PREFEITURA MUNICIPAL DE PINHAIS

RESPOSTA A QUESTIONAMENTOS REFERENTE AO PREGÃO ELETRÔNICO Nº 070/2024

OBJETO: Aquisição de materiais para sinalização vertical.

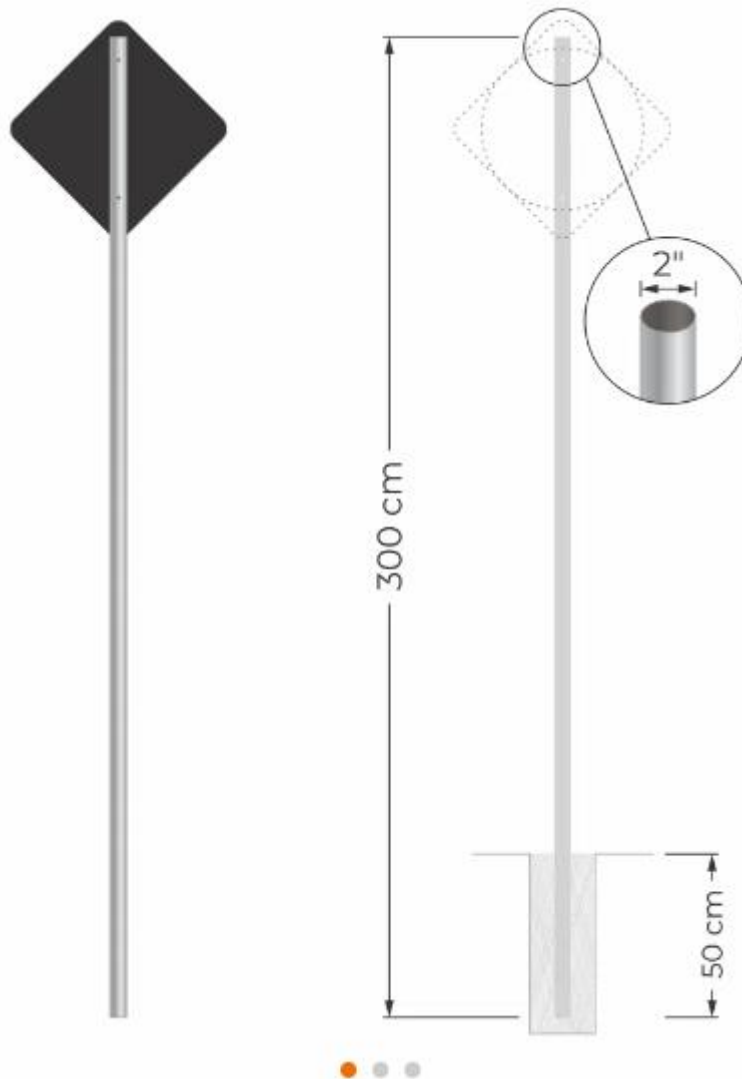
Prezados, solicito DESENHO TECNICO referente ao item 5, pois não está claro na especificação se o poste deverá vir com o suporte de placa. De igual forma, solicitamos esclarecimento sobre em qual parte do poste será instalado os parafusos galvanizados tipo cabeça francesa com porcas e arruelas galvanizadas?

Os parafusos serão instalados na parte superior com dois furos, que devem coincidir com as furações da placa. E o furo de ancoragem vai na fixação da placa no solo.

Relativo à questão quanto ao desenho técnico, segue o mesmo abaixo:
